改善箇所説明図

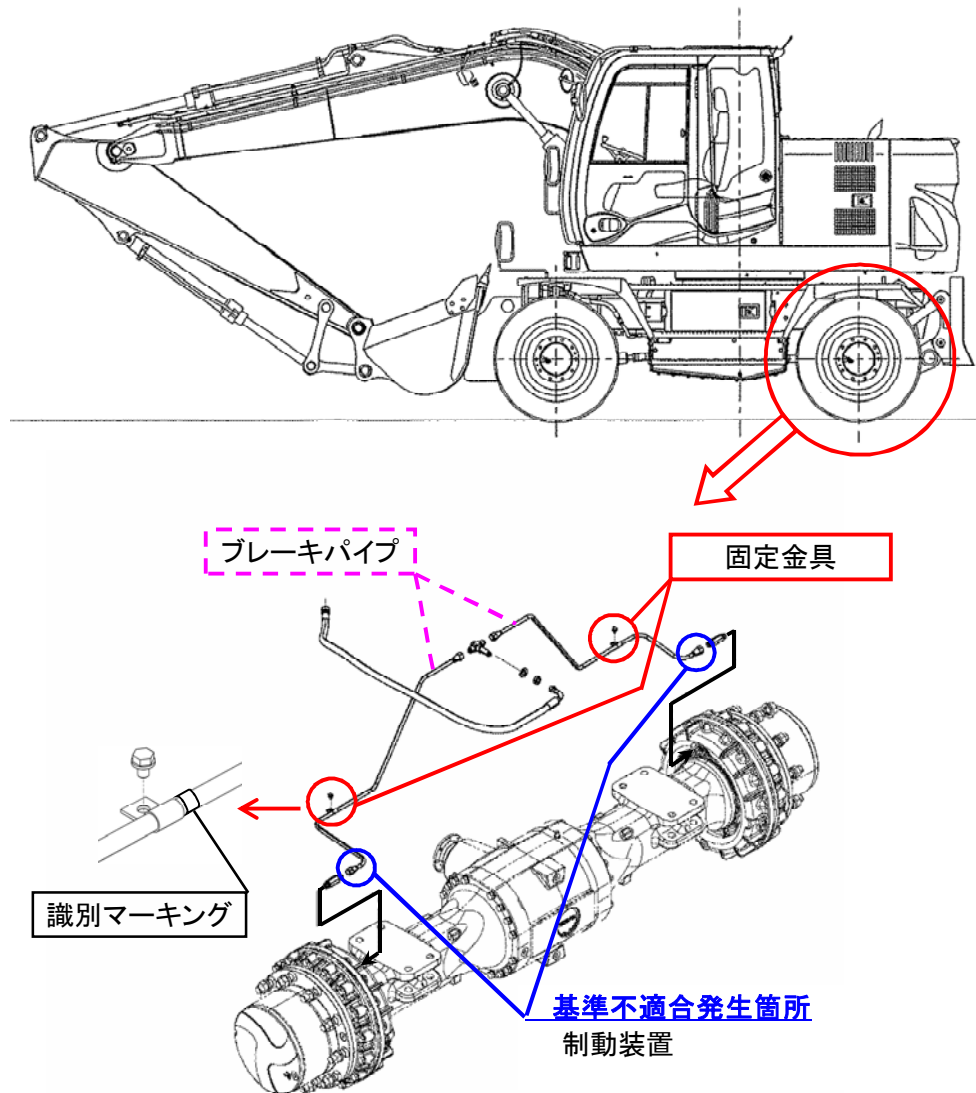
制動装置の後輪ブレーキパイプにおいて、ブレーキパイプを固定する金具に調整代がなかったため、当該ブレーキパイプを固定する際に不整合が生じ、そのままの状態で使用を続けるとブレーキパイプ接手部に亀裂が発生し、ブレーキ液が漏れ、最悪の場合、制動力が低下するおそれがある。

全車両、固定金具を対策品に交換するとともに、ブレーキパイプを新品に交換し、不整合が生じないようにブレーキパイプを固定する。

識別: 固定金具近傍のブレーキパイプ部(左右とも)に白色ペイントにてマーキングを行う。
